第4回相模原市広域交流拠点整備計画検討委員会 橋本駅周辺地区小委員会

広域交流拠点整備計画中間とりまとめ（案）

（橋本駅周辺地区）中間とりまとめ（案）

第4回橋本小委員会（4月14日）における意見等を踏まえた対応事項

3-1-10 . 土地利用構想 (案)

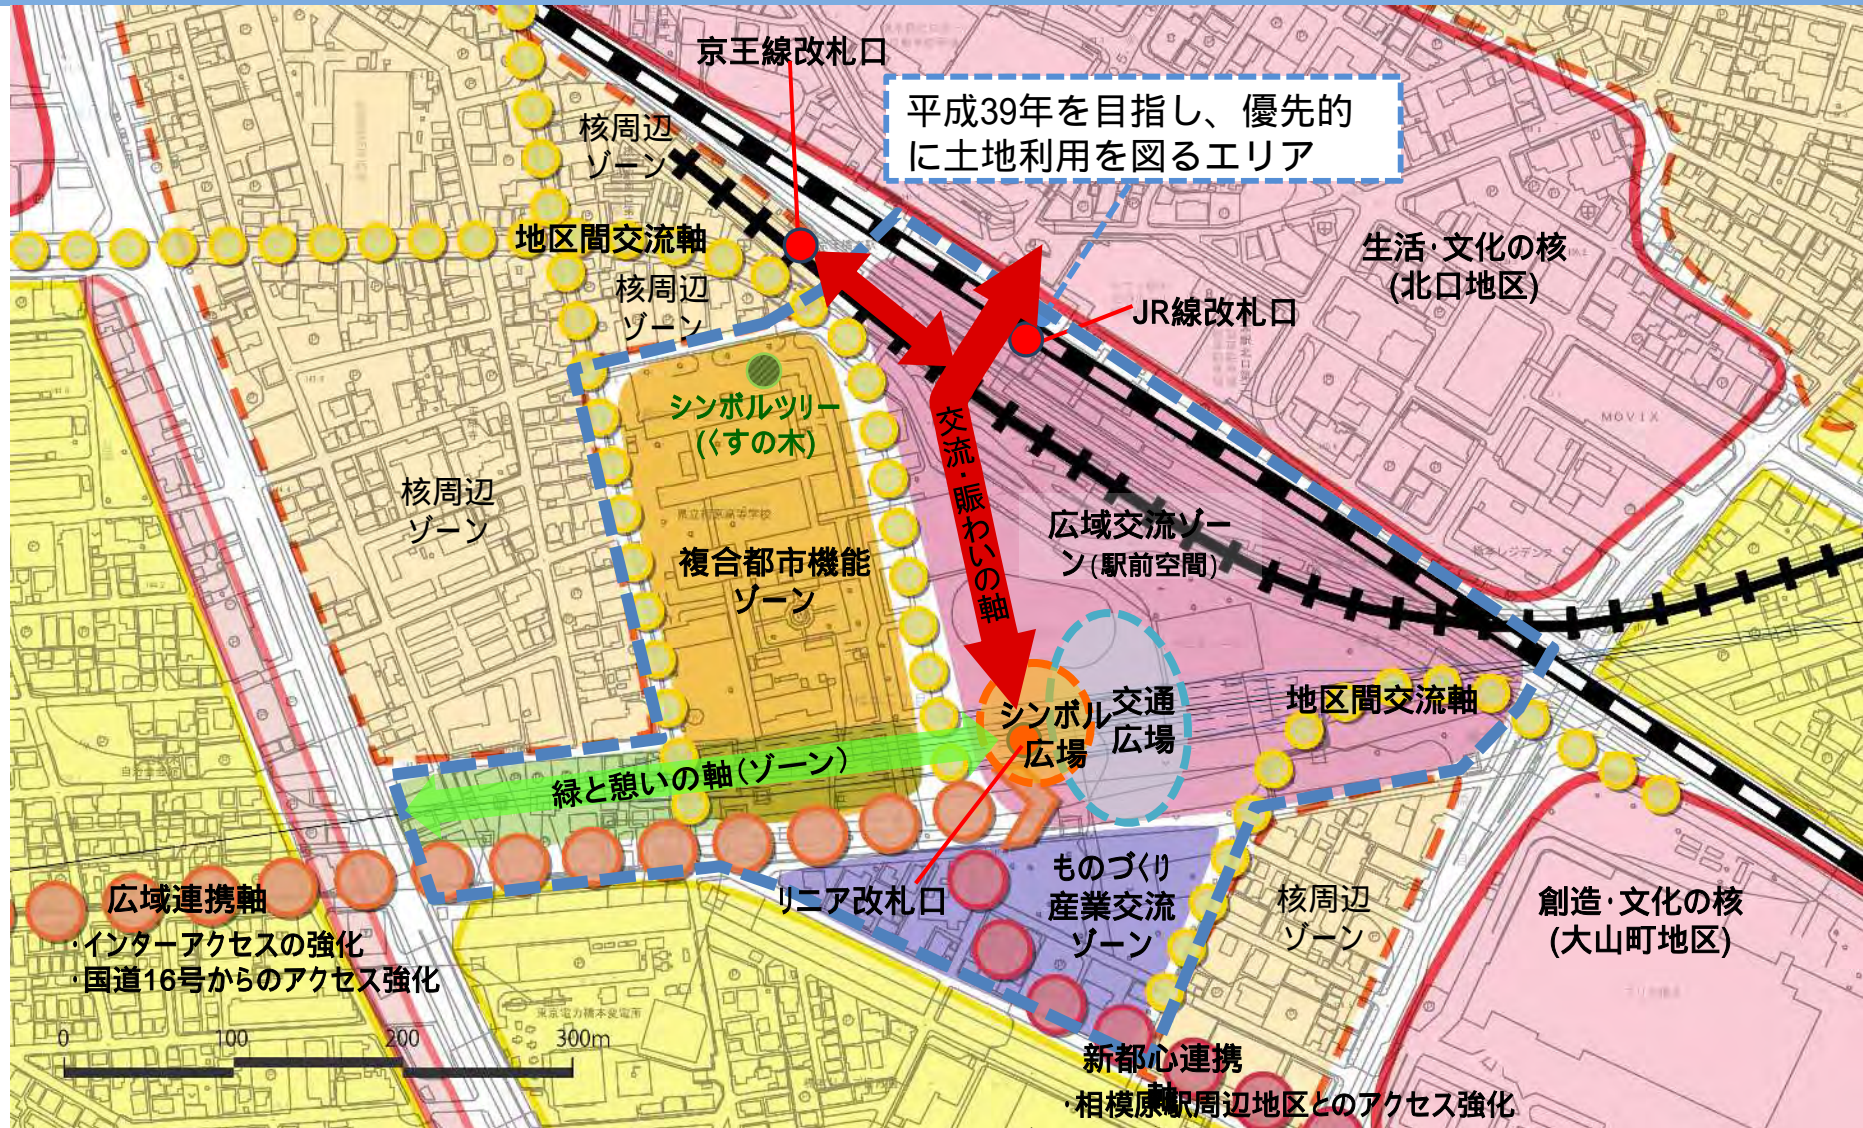
項目		意見等	対応
都市機能	1	P22 の広域交流ゾーンの導入機能に「賑わい形成施設など」を位置付けてはどうか	P19、P21、P22 を修正 「賑わいを生み出す交流・連携の拠点」を追記
土地利用	2	P23 の土地利用構想図（案）に、「あくまでイメージであり今後検討する」という趣旨の注意書きコメントをつけてはどうか	P23 の構想案に「現段階のイメージであり変更の可能性がある。交通広場やシンボル広場など具体的な規模や配置については、関係者との調整等を行いながら検討を行う。」という注釈を付記
交通ネットワーク	3	P30 と P32 などのインターアクセス道路の表現が違うので整理すべき	P32 のインターアクセス道路の表現は P30 の表現 印に合わせ、矢印の長さも揃える
	4	P33 の断面構成については、他のパリエーションも考えられるので『例』として扱ってはどうか	P33 のタイトルを『道路整備のイメージ（例示）』とする
	5	P37 の緑と憩いのゾーンの表現がその他と異なる。中間とりまとめにあたって表現の違いも調整してもらいたい	P37 の緑と憩いのゾーンの表現は P23（土地利用構想図）に揃える
駅前空間	6	P47 の交通機能の配置の考え方の図を出すのは早いのではないか	<ul style="list-style-type: none"> ・P47 の下部に、『現段階のイメージであり変更の可能性がある。具体的な規模や配置については、関係者との調整等を行いながら検討を行う。』という注釈を付記 ・土地利用構想案との整合を図るため、交通広場と交流賑わい軸が重ならないよう図を修正
	7	P54 や P55 に南北動線が3本書かれているが、線路横断には課題もある。南北動線の件についてはできるだけ早い段階で方向性を固めて欲しい	P54 の図面 2 種は次頁以降と重複のため削除。P55 の両矢印位置を修正

現段階のイメージであり変更の可能性がある。交通広場やシンボル広場などの具体的な規模や配置については、関係者との調整等を行いながら検討を行う。

(1) 橋本駅周辺地区における歩車分離の歩行者ネットワークの構築

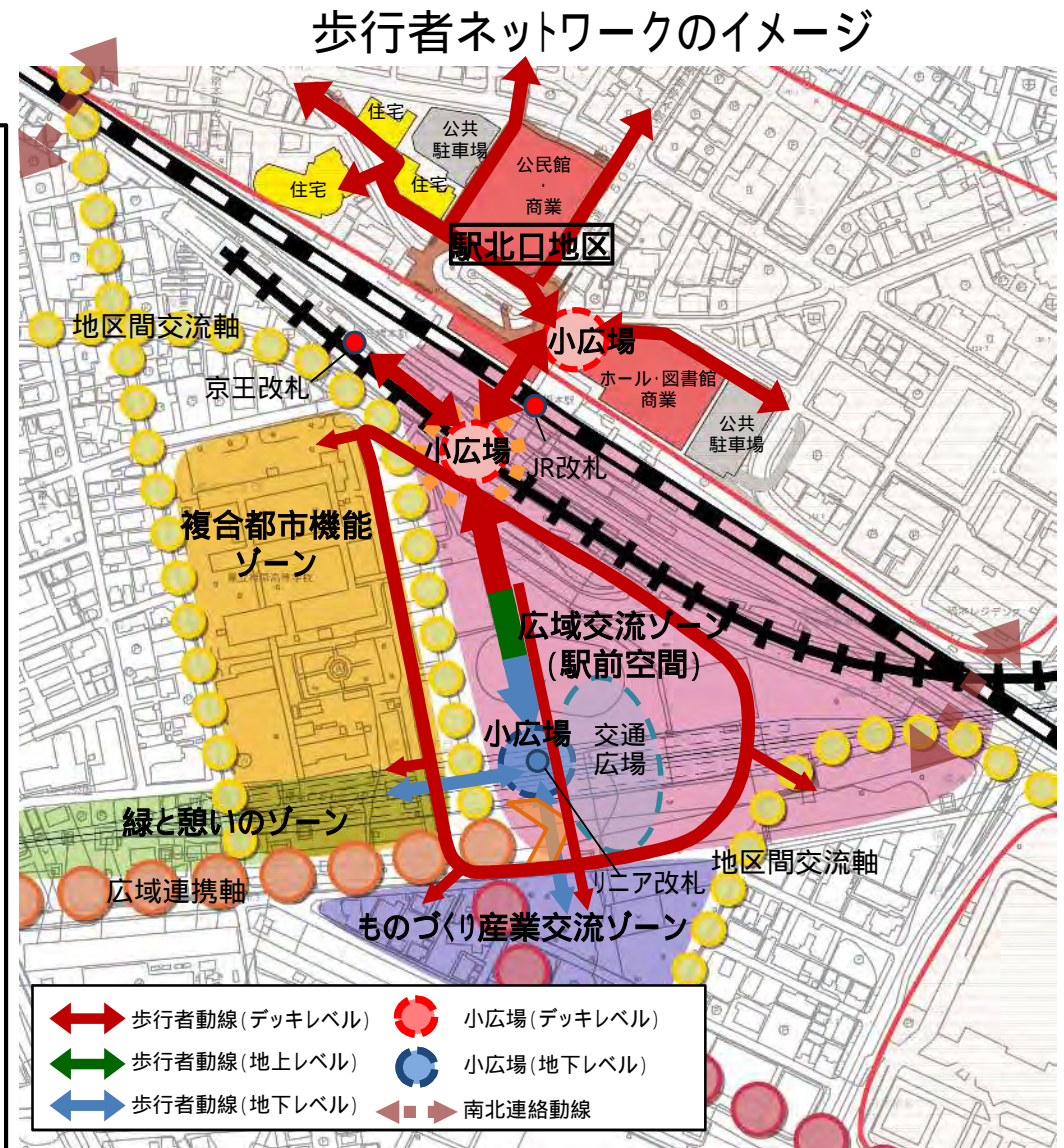
項目		意見等	対応
駅前空間	8	P55 で産業交流ゾーンに向けて地下とデッキの動線が書かれているが、交通広場を超える動線を描いてあると、歩車分離の観点からも少しわかりやすくなると思う	P55 の図に P57【案2】のような表現の交通広場の図（楕円と矢印）を入れる
	9	P55 と P56 の歩行者空間について中間とりまとめの段階では「今後検討する」という注意書きを付けてはどうか。歩行者空間のデザインについては建築と一体に検討する必要がある	P55、56 の注釈を『現段階のイメージであり変更の可能性がある。具体的な規模や配置については、関係者との調整等を行いながら検討を行う。』に変更
	10	P57 はここだけが比較案を示しているのは不自然ではないか。また白地の部分を埋める必要がある	P57 を中間とりまとめには掲載しないが、『現段階のイメージであり変更の可能性がある。具体的な規模や配置については、関係者との調整等を行いながら検討を行うものとする。』という注釈を付記

現段階のイメージであり変更の可能性がある。具体的な規模や配置については、関係者との調整等を行いながら検討を行う。

在来線とリニアの乗換え動線(自由通路)の断面イメージ

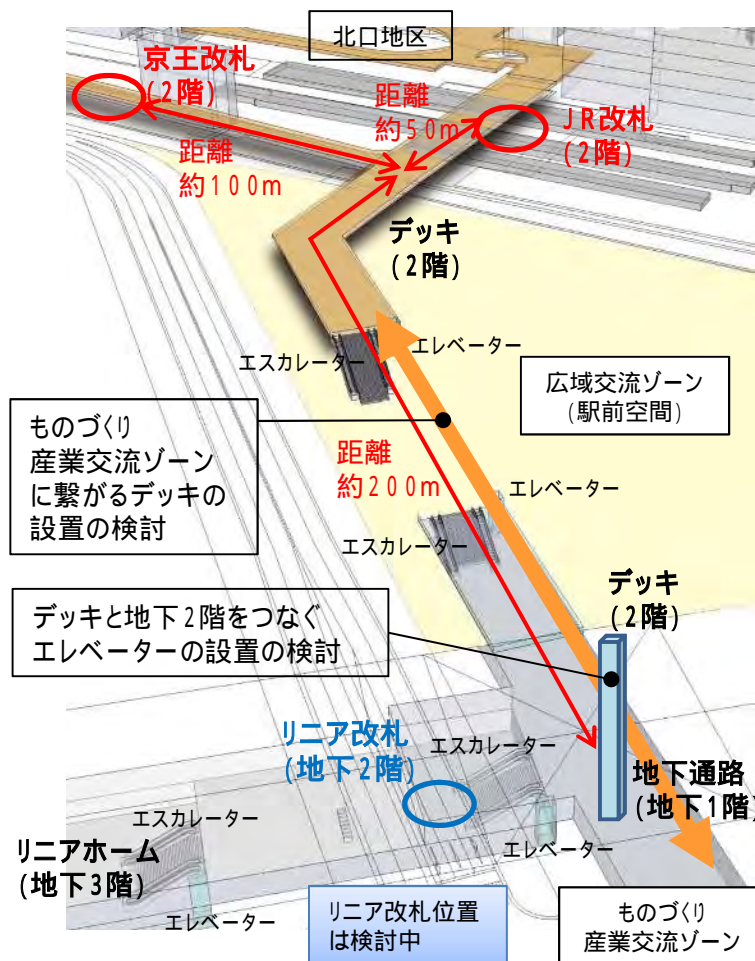
- 駅の構造を変えることはできないのか。
- 現在の京王線の線路を直線にして相原高校敷地の中に入れ込み、JR線とリニア駅の真ん中に改札を持ってくる考えはどうか。乗換え利便性や賑わい創出という面からも乗換え動線は直線上のほうが良い。
- 在来線からリニアへの乗換え動線について、リニアまでデッキレベルでつなげてリニア改札まで1回のエレベーターで移動できるような動線があってもいいのではないか。
- 京王線駅舎移設に関して、技術的検討を行っていただくことをお願いしたい。

- ・ エレベーターやエスカレーターの設置
(リニア改札階からデッキまで1回のエレベーターで移動可能な動線の確保等)
- ・ 既存の自由通路の拡幅
- ・ 改札等の駅施設の機能強化 など

交通広場・シンボル広場・交流賑わい軸の位置関係の比較検討

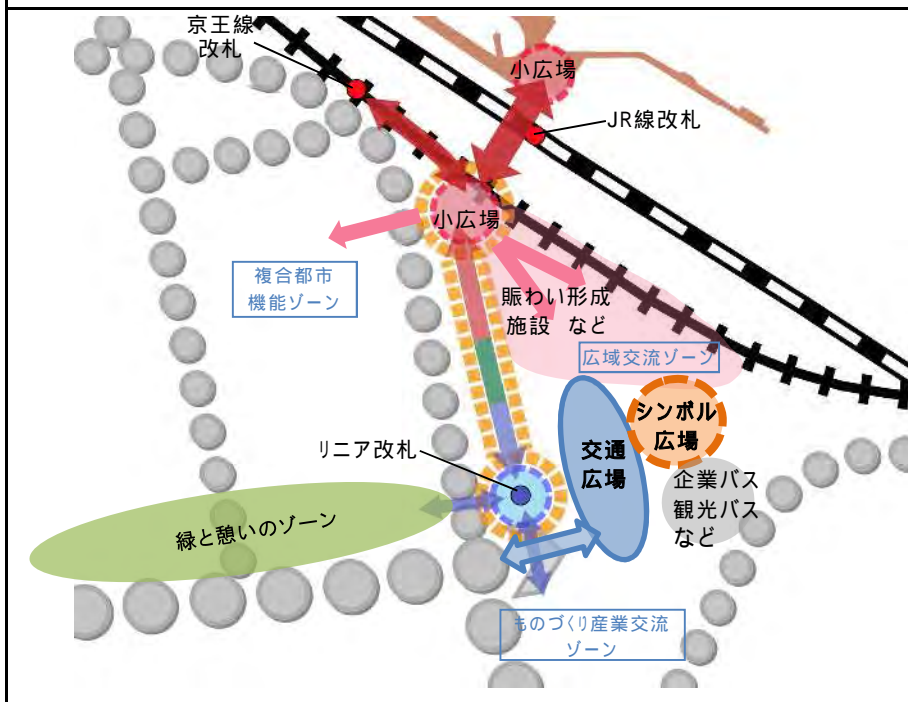
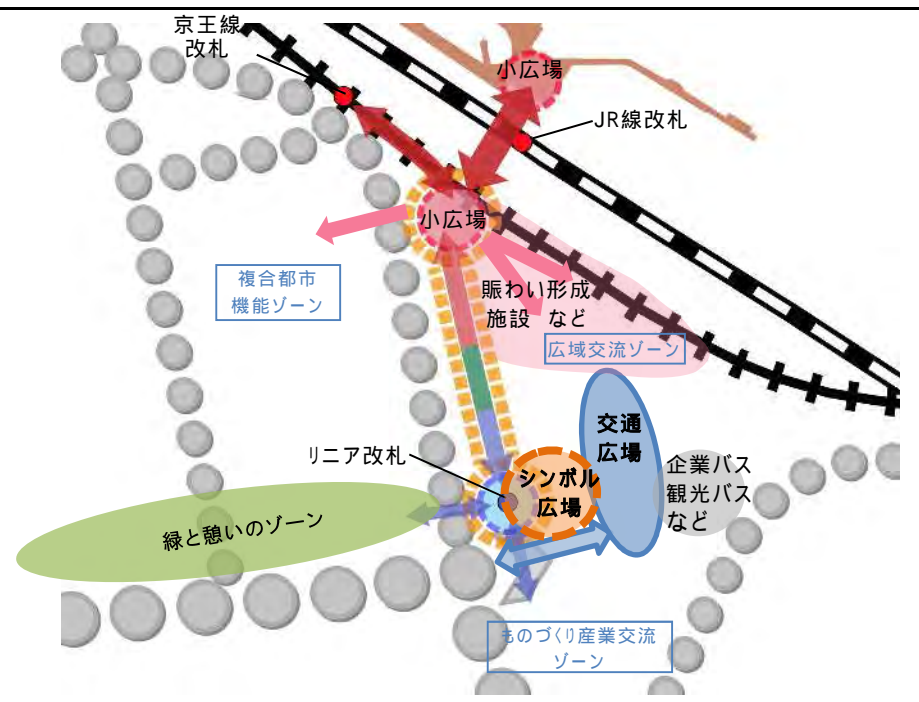
- 平面で考えると膨大な土地が必要なので立体で考えてはどうか。
- 交通広場と交流賑わい軸が重ならない方がいいのではないか。

- シンボル広場が東側にあって本当に人が集まるのか。
- 乗換え動線が一番の賑わいになるのでそこにシンボル広場を持ってきてはどうか。
- シンボルツリーのあるところをシンボル広場にしてはどうか。
- シンボル広場等の大きな空間をランドマークとするのではなく、まちの賑わいそのものをシンボルにしてほしい。
- 複合都市機能ゾーンや産業交流ゾーンにおける産業をまちの顔としてほしい。
- シンボル広場において、イベント等の活用を考えるなら情報発信機能を持たせるべき。

現段階のイメージであり変更の可能性はある。具体的な規模や配置については、関係者との調整等を行いながら検討を行う。
